Oggetto: Istanza del procedimento di Verifica di assoggettabilità a VIA ai sensi dell'art.19 del D.Lgs.152/2006 e s.m.i. relativa al progetto nuova cabina di sezionamento a 132kV "FRANCHINI ACCIAI" e suo collegamento aereo con elettrodotto a 132kV in singola terna all'esistente cabina primaria di Brandico nei comuni di Brandico e Mairano in provincia di Brescia.

**Trasmissione delle controdeduzioni alle osservazioni formulate dal comune di Mairano.
[ID_VIP: 3702] – Ns.Rif.1182524**

NUOVA CABINA DI SEZIONAMENTO A 132kV
FRANCHINI ACCIAI

**INTEGRAZIONI AL
PIANO DELLE OPERE**

Rappresentazione e valutazione aggiornata delle diverse soluzioni di allacciamento

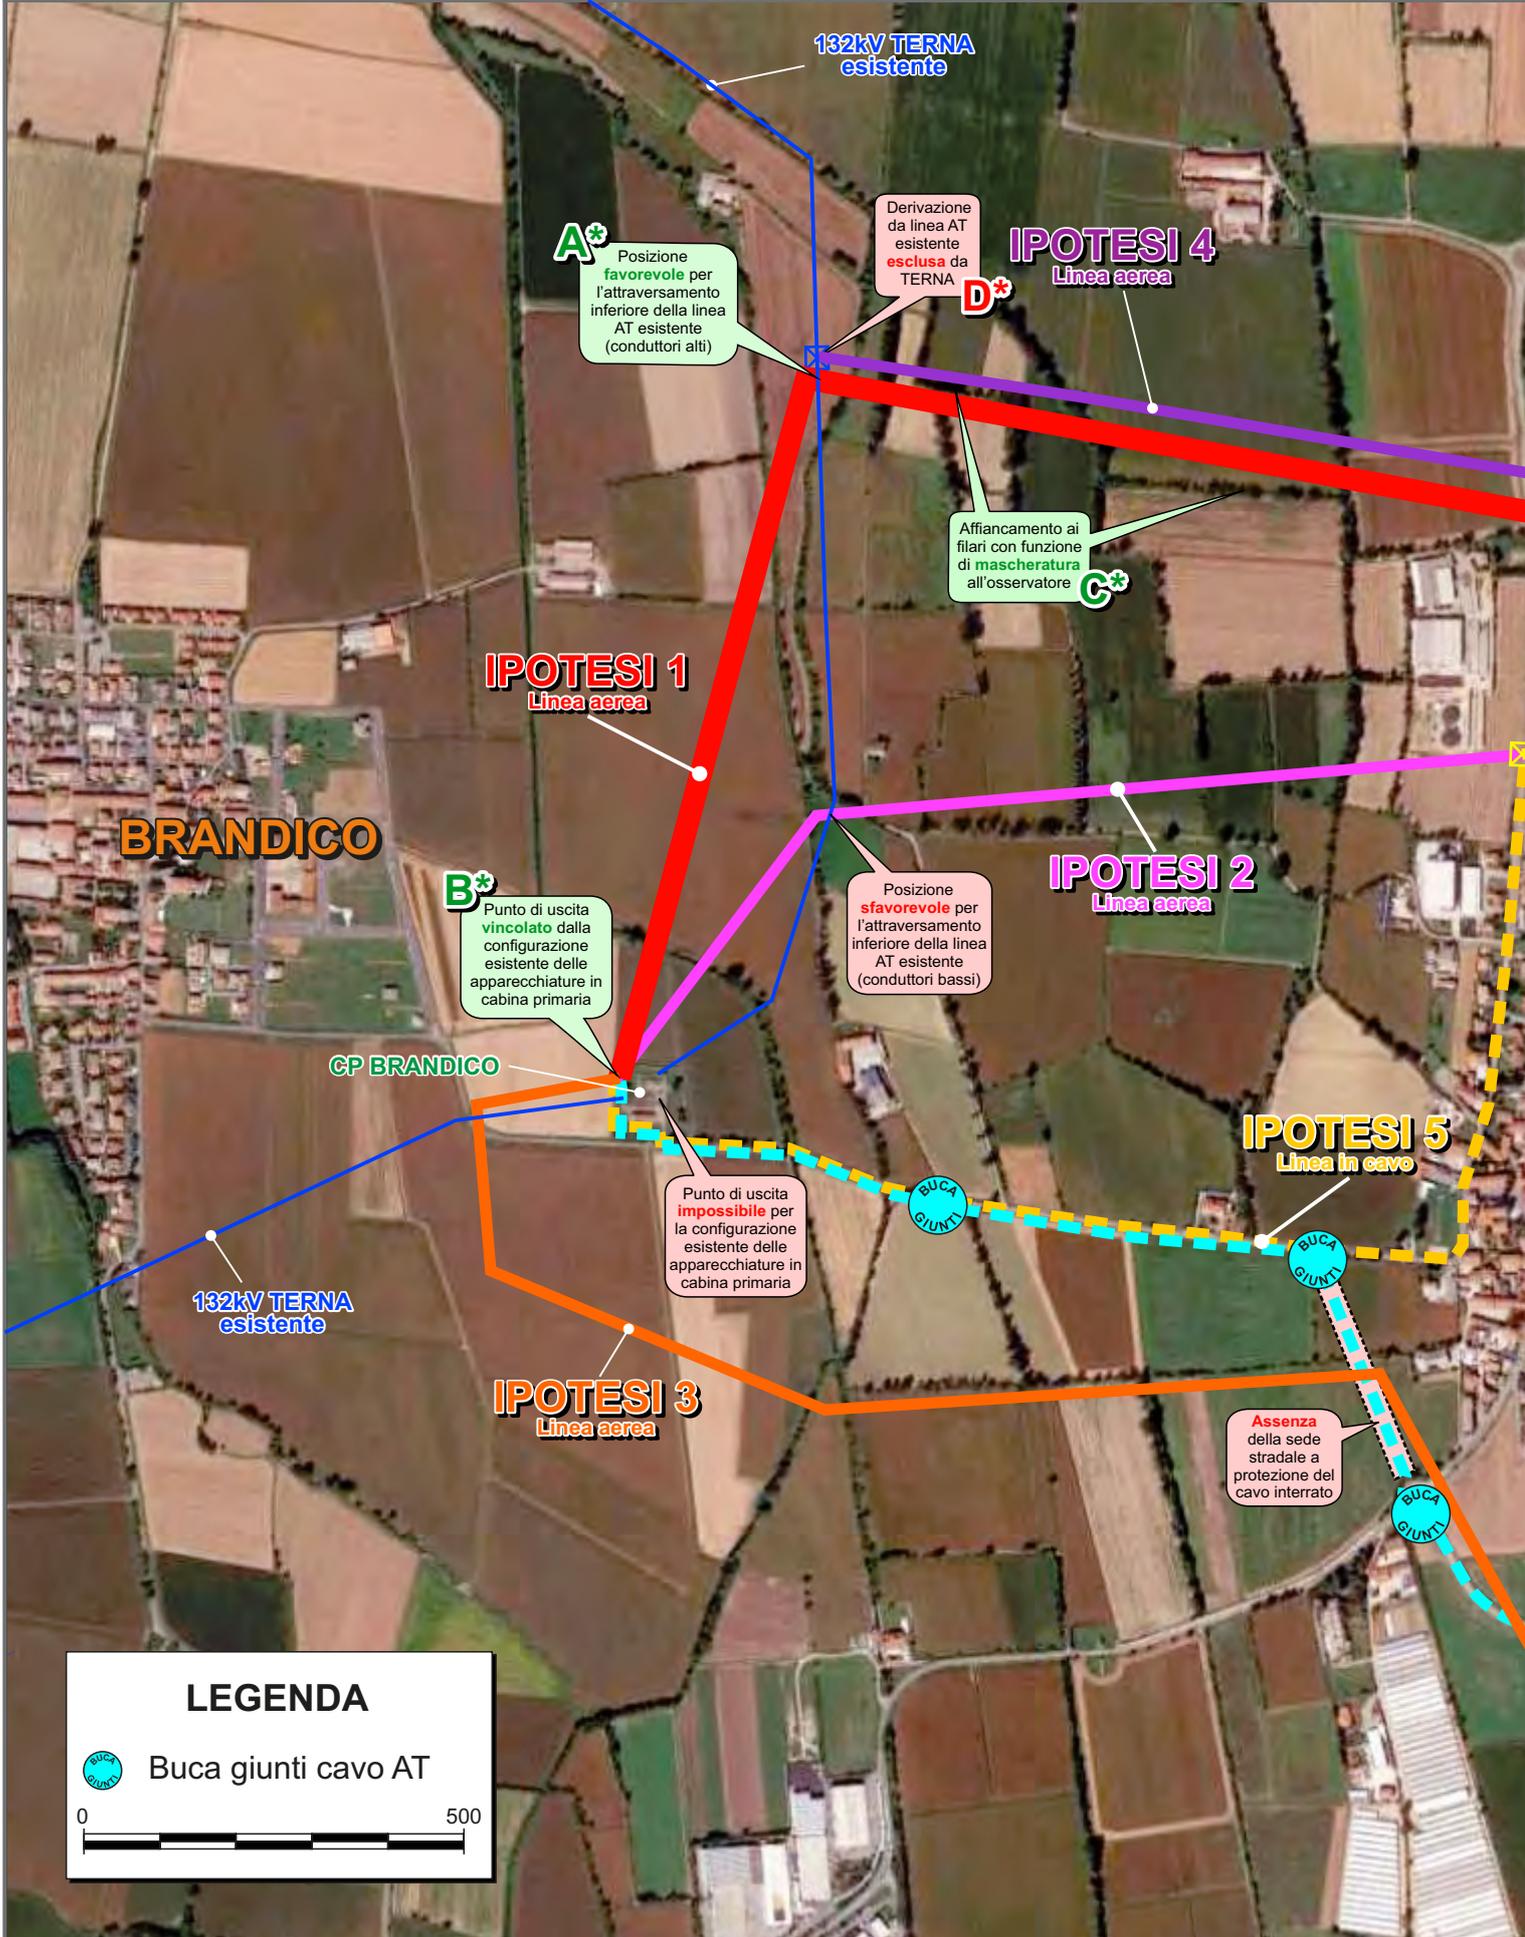
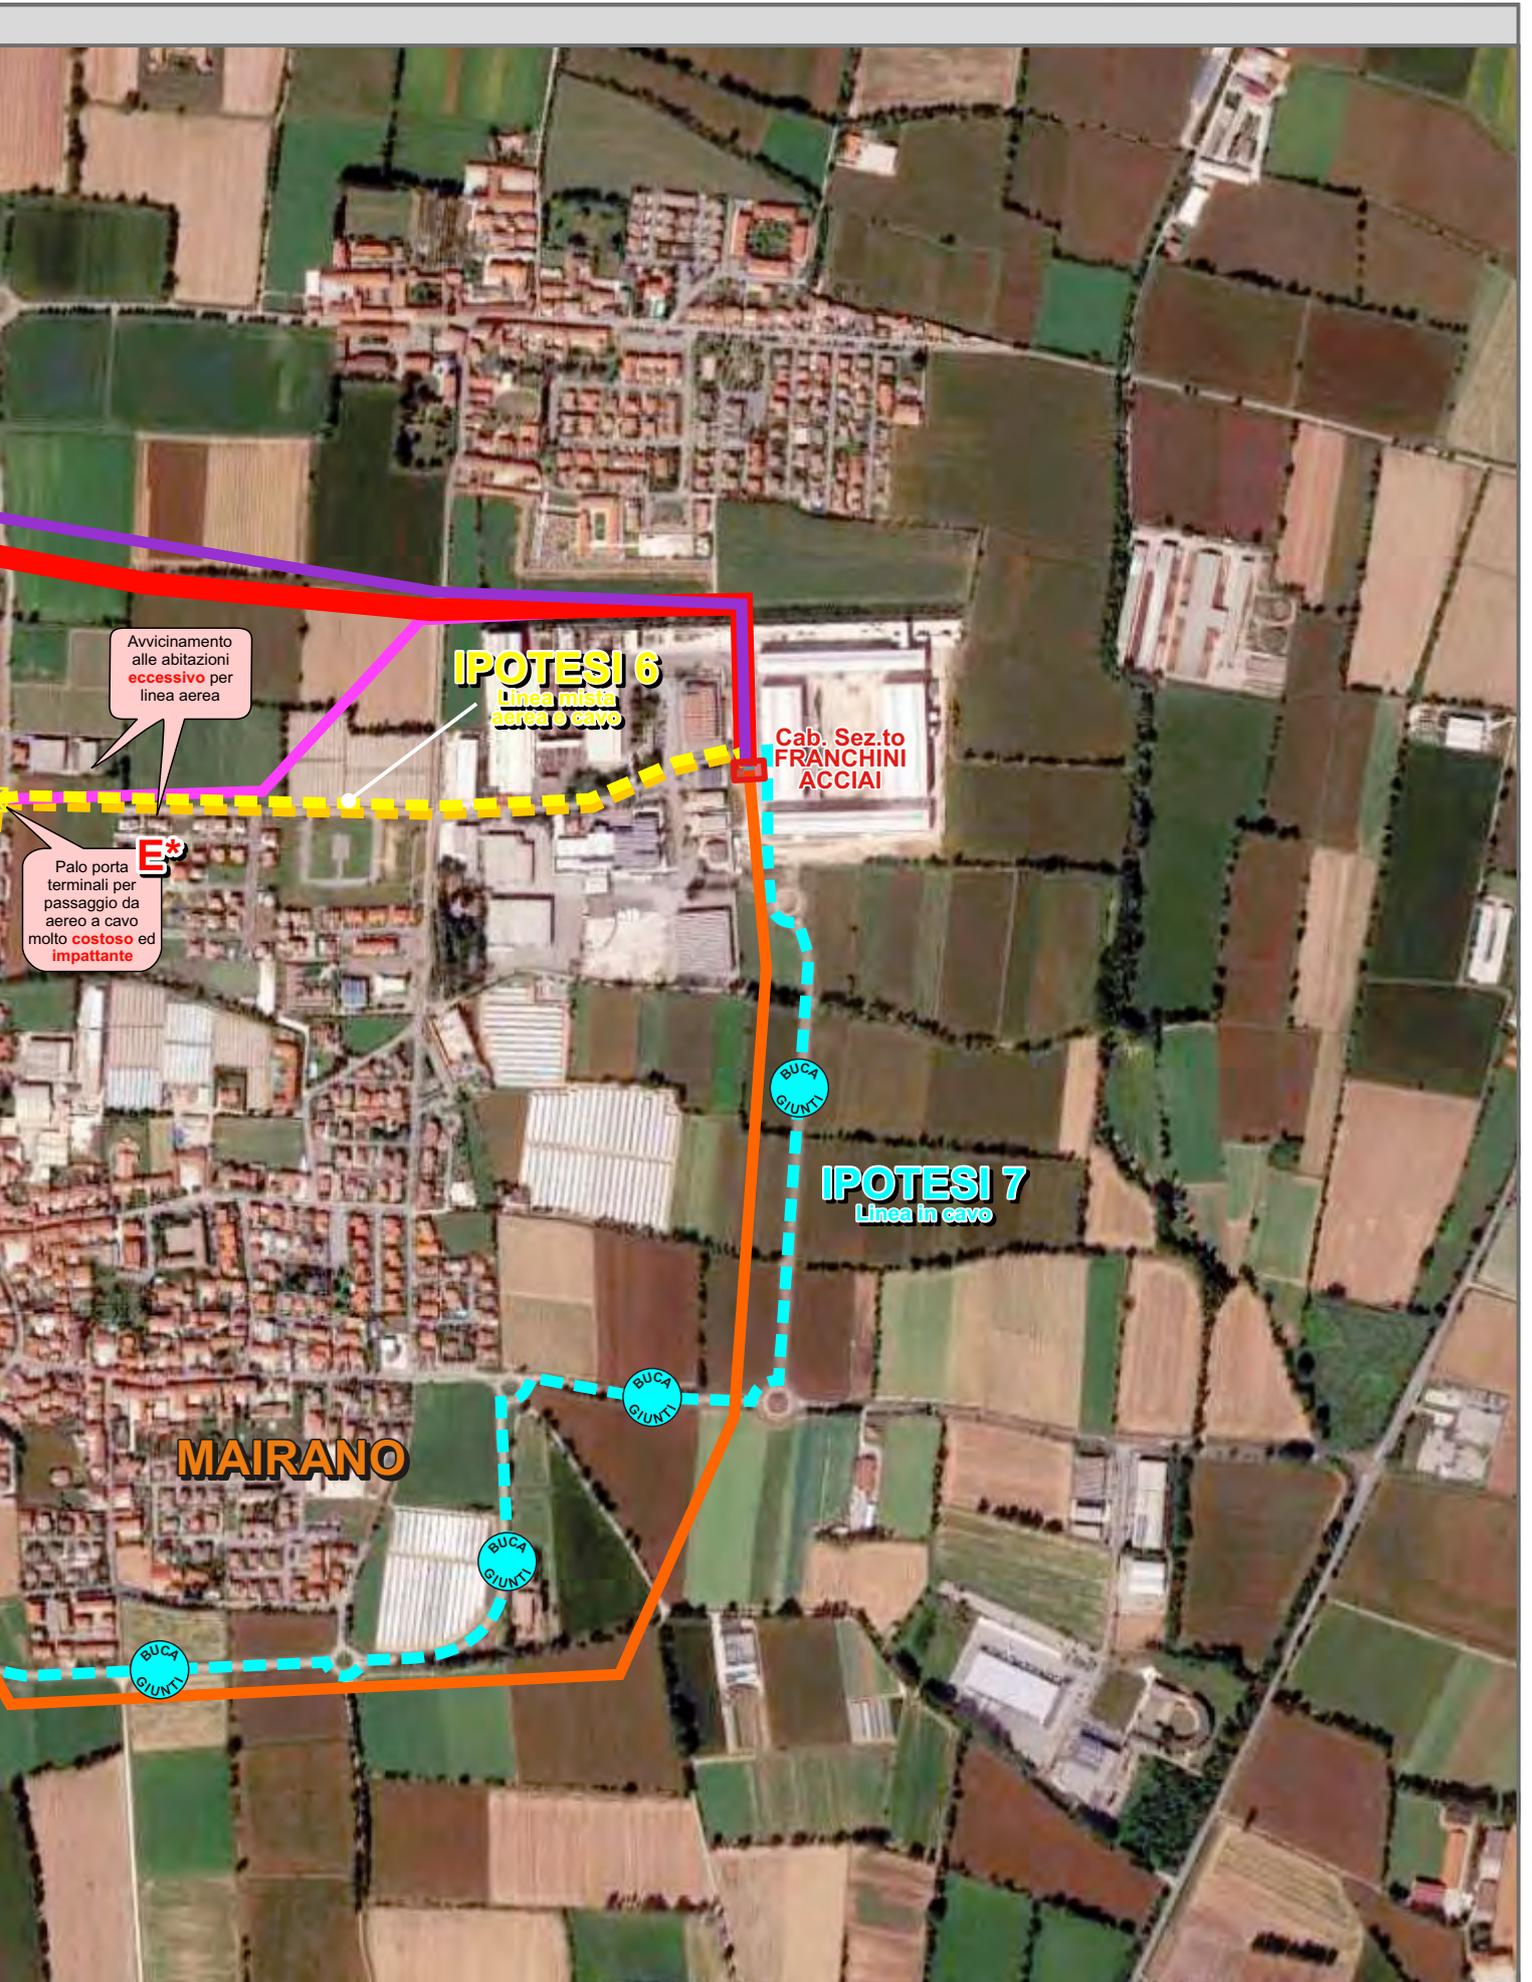
Il comune di Mairano, con sua nota del 20/10/2017, trasmettendo le proprie osservazioni al progetto all'interno della procedura di Verifica di assoggettabilità a VIA (codice elaborato DVA-2017-0024142), ha avanzato una nuova ipotesi alternativa di collegamento al complesso "FRANCHINI ACCIAI", supplementare alle ipotesi argomentate nel fascicolo "Piano delle Opere" (Rif. 1182524-02-01, di seguito denominato PdO) e nello "Studio Preliminare Ambientale" (Rif. 1182524-03-01, di seguito denominato SPA).

Tale alternativa prevede il raggiungimento della posizione prevista per la nuova Cabina di Sezionamento tramite una soluzione in cavo interrato che supera il centro abitato di Mairano sfruttando il by-pass viabilistico esistente posto a sud dell'area urbanizzata.

Questa soluzione, della lunghezza di **4.00** km circa, seppure con tutte le riserve del caso, risulta teoricamente percorribile e si ritiene opportuno inserirla tra le possibili ipotesi oggetto di valutazione denominandola "**Ipotesi 7**".

Di seguito, si rappresenta quindi la tabella di sintesi e la tavola planimetrica aggiornate con le valutazioni delle diverse soluzioni di allacciamento ed i relativi commenti, compreso le posizioni presunte delle relative "buche giunti" per la "Ipotesi 7".

Comune di Mairano - TAV.4 - Zonizzazione acustica

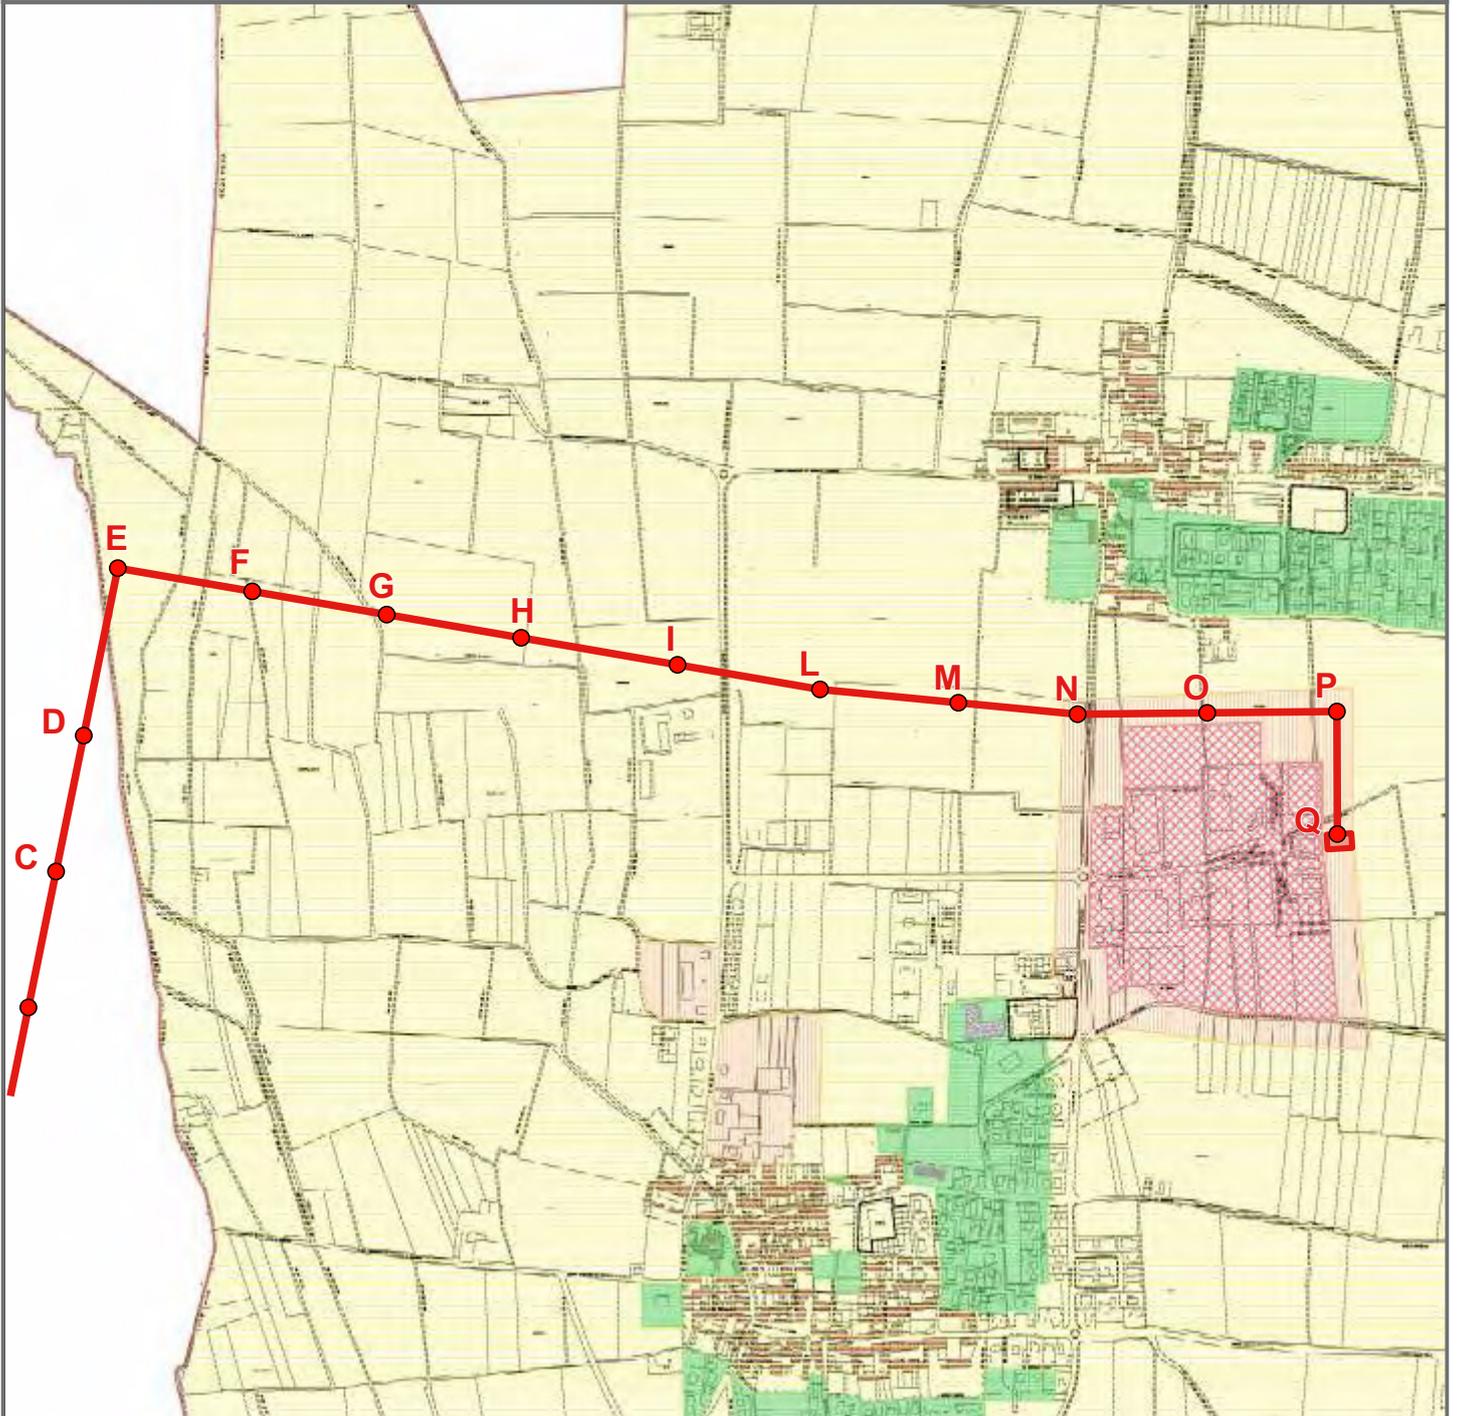
In sintesi, possiamo qui affermare che tutte le aree in cui è prevista una attività di cantiere, compreso il deposito centralizzato, si trovano in posizioni lontane dai ricettori rilevati, con distanze minime sempre superiori ai 30 m.

identificate nei piani di zonizzazione acustica dei comuni di Brandico e Mairano di classe III e IV con limiti di emissioni diurne pari rispettivamente a 55 e 60 dB, quindi fuori da contesti protetti o residenziali.

In merito alle possibili vibrazioni indotte dalle lavorazioni, data la notevole distanza rilevata dei ricettori (sempre maggiore di 30 m), considerata anche la consistenza dei terreni (limo-argillosi fino a circa -2 m e poi sabbie e ghiaie sugli strati più profondi), si esclude qualsiasi tipo di ripercussione, anche nel caso di esecuzione di pali trivellati.
